調 查 報 告

參、案由：台電公司核能一廠兩部機組在使用40年後，因商業運轉執照到期，面臨除役，除役工作之關鍵，係將反應爐心內使用過，仍具有高放射性之燃料棒退出，移至乾式貯存設施存放，始能進行後續拆除工程，惟該乾式貯存設施因相關法定程序未完成，迄今尚未啟用，致反應爐燃料棒仍未能退出。經查本院前就核能一廠廢燃料池集水槽疑有滲漏水且驗出放射性物質之虞，以及廢燃料池儲存空間爆滿致擺放過密，恐有輻射外洩危機等情乙案進行調查，並督促台電公司就乾式貯存計畫執行情形研謀因應措施，該調查案已於106年結案，至今事隔2年餘，乾式貯存設施仍未能啟用。究其延宕原因為何？中央及地方政府權責機關有無依法妥適處理？有深入調查之必要案。

四、原能會對「核一廠乾式貯存設施因應山腳斷層調查新事證耐震再檢核」說明

FIG. 12. Data Points Defining D versus γ Relationships for Gravelly Soils Based on Testing by Eight Investigators along with Best-Fit Curve and Standard Deviation Bounds for Data Set [Curves Defining Range of Data for Sands and Gravels (Seed et al. 1986) Shown for Comparison]

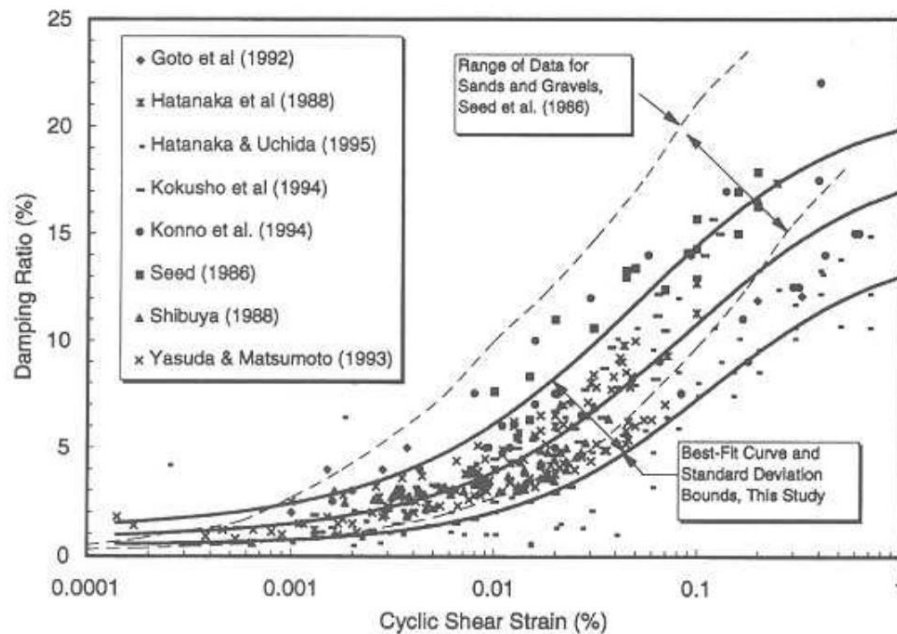
編號	F01-03-9	章節	3.2.2	頁碼	22	行數	5
第一次審查意見							
請補充說明表3.4之地盤阻尼比給定為0.01之引用依據。							
第一次審查意見答復說明							
因核一乾貯工址並未進行該場址土樣之動力性質試驗，無法得知該地層土壤於彈性狀態下(或極小剪應變下)之阻尼比值，故在此先假設其初始阻尼比為1%。按照圖3.21中Seed所建議之礫石層動態性質曲線，其阻尼比值1%所對應之剪應變約為 $3.0E-4$ ，應屬合理。							
第二次審查意見							
有關按圖3.21所進行之假設驗證，請進一步補充說明。							
第二次審查意見答復說明							
由於核一乾貯工址並未進行該場址現地土樣動力性質試驗，無法得知該地層土壤於彈性狀態下(或極小剪應變下)之阻尼比值，而使用地盤反應分析SHAKE程式需給定初始土壤阻尼比值(彈性狀態或極小剪應變狀態)，之後程式利用等值擬線性法計算土層有效剪應變，依給定之土壤動態性值曲線去疊算該有效應變時的土壤剪力模數值與阻尼值，直至收斂。因此，就大地工程專業判斷而言，針對本場址地層之礫石層與泥質砂岩層，假設其初始阻尼比為1%應屬合理；就整個地盤反應SHAKE程式分析流程而言，因最後土壤非線性性質結果會收斂至與有效剪應變相符之土壤動態性值-剪力模數值與阻尼值(參見表3.5(b))，各地層經疊算收斂後之礫石層有效阻尼比值均大於11.5% (換算有效剪應變為 $3E-3$)、岩層有效阻尼比值均大於1.4% (換算有效剪應變為 $1E-4$ 至 $9E-3$)，由此可知阻尼比初始值並不至於影響本工作分析結果太多，反

1. 有關答復說明提及「核一乾貯工址並未進行該場址土樣之動力性質試驗，...」，將使讀者誤解核一乾貯設施場址"未曾"進行過相關土壤動力試驗，請修訂並加強相關說明。
2. 「就大地工程專業判斷而言……」等文字敘述，建議應將相關參考文獻納入。

1. 根據所收集之核一乾貯工址鄰近地質調查及鑽探試驗相關報告資料，台電公司曾於「營運中核能電廠補充地質調查」該計畫中針對核一廠廠區地層進行鑽探取樣及現地土樣動力性質試驗。但經本工作評估，由於該試驗土樣之土壤分類屬於粉土質砂(SM)及不良級配砂(SP)，與核一乾貯場址覆蓋層中常見 SPT-N 值接近 50 之安山岩碎屑塊性質差異頗大，並不宜直接代表核一乾貯工址礫石層之動力性質，因此本工作仍採用原核一廠乾式貯存安全分析報告及先前各地震情境之核一乾貯再驗證工作所用之土壤動態性質曲線作為後續分析之用，詳細說明內容請參照報告 3.2.1 乾式貯存場址代表性地層參數 (page 19~21)。
2. 針對「就大地工程專業判斷而言……」等文字敘述，補充說明如下：
3. 根據 Rollins et al. (1998) “Shear modulus and damping relationships for gravels” 之論文，Rollins 學者等人蒐集前人研究針對礫石土樣之阻尼比隨剪應變增加之動態性值試驗結果(如下圖所示)，提出礫石在動態剪應變 $<0.001\%$ 範圍之平均阻尼比約為 1%。另，於核一乾貯安全分析報告及相關計算書文件資料 (ISFSI-04-CAL-02-06027-03)，在評估設計地震條件下的核一乾貯場址地盤受震反應分析，所採用之岩層初始阻尼比為 1%。因此，就大地工程專業判斷而言，針對本場址地層之礫石層與泥質砂岩層，假設其初始阻尼比為 1%應屬合理。依據地盤反應 SHAKE 程式分析流程，因最後土壤非線性性質結果會收斂至與有效剪應變相符之土壤動態剪力模數值與阻尼值(參見報告表 3.5(b))，各地層經疊算收斂

後之礫石層有效阻尼比值均大於 11.5% (換算有效剪應變為 $3E-3$)、岩層有效阻尼比值均大於 1.4% (換算有效剪應變為 $1E-4$ 至 $9E-3$)，由此可知阻尼比初始值並不至於影響本工作分析結果太多，反而土壤動力性質隨剪應變變化之代表性才是影響分析結果的關鍵。

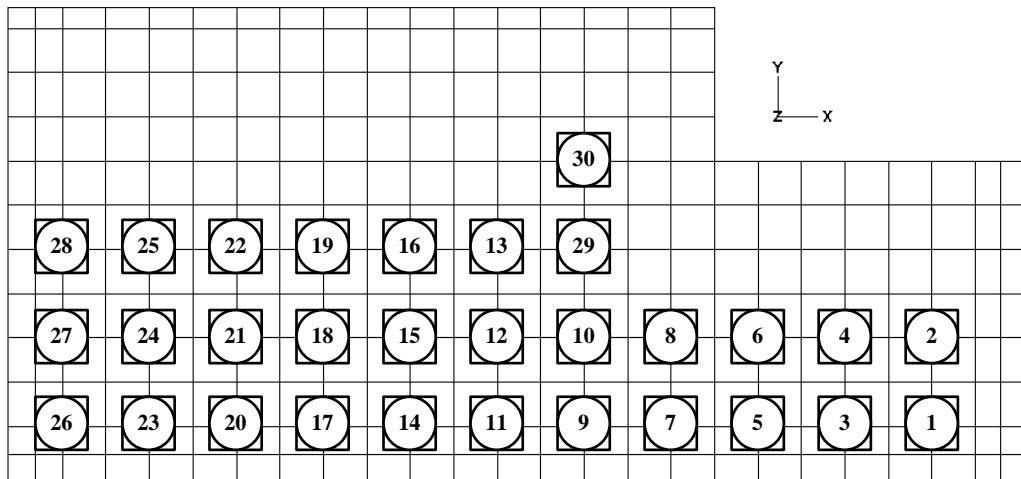
本報告之BE案例係選用17號護箱作代表，惟經核算，14號護箱之 R_{xy} 為1.203897g，大於17號護箱之 R_{xy} (1.203137g)。請說明選用17號護箱作代表之適合性並修正。

1. 表 3.9 之 LB 案例中，17 號及 20 號護箱 X 向及 Y 向之 A_{max} 均為 0.670g 及 0.684g，故兩者之 R_{xy} 應相同，然報告中卻出現不同數值，何故？並請說明選擇 20 號護箱作代表之適當性及合理性。
2. 表 3.10 之 UB 案例中，經核算 20 號護箱之 R_{xy} 應為 1.138g，請修正。以明確選擇 17 號護箱作代表之適當性及合理性。

比對原核一乾貯安全分析報告中各混凝土護箱配置(參見下圖)，可發現在兩次地震情境之分析結果，乾貯混凝土基座上最大加速度反應大都出現在14號、17號、20號護箱此三座護箱所在區域。原因應為基礎版形狀非對稱矩形，且護箱配置並非對稱、造成基座上重量分布不均之緣故。

圖2 第2次變更設計E-E断面，牆背現況實測地形線與核定之水土保持計畫不一致

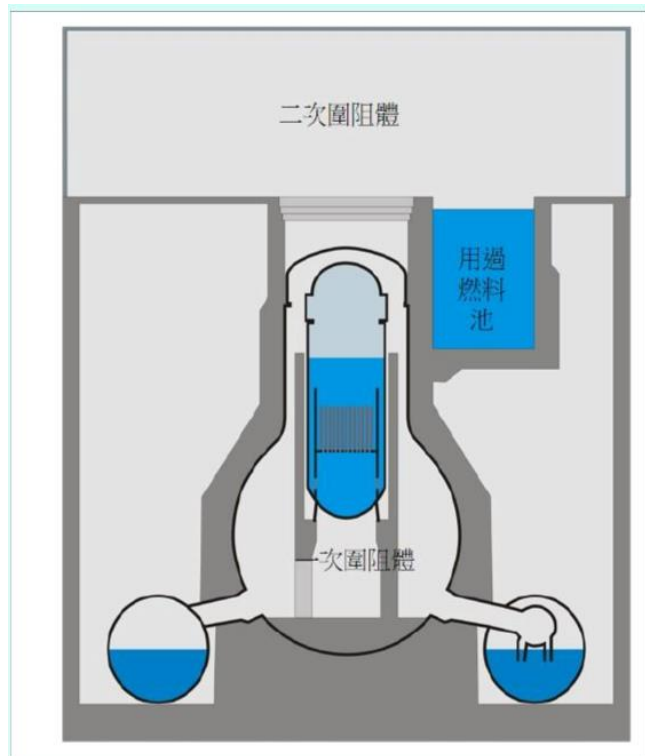
(1) 新北市政府於102年7月5日進行本案完工勘查，並於同年9月18日函示台電：「…水土保持計畫書中圖號5-4-2整地斷面圖(二)中，某一(E-E斷面)坡趾擋土排樁等措施，於牆背側現況實測地形線與核定之水土保持計畫不一致…」，如圖2。

(2) 台電於102年12月18日提出增高擋土牆之第2次變更設計送新北市府審查，歷經5年13次送審說明，因其中4項審查意見始終未獲新北市府核可均遭該府退件，至今新北市尚未核准變更，台電始終無核定的圖面遵循施工，以致雙方產生歧見。
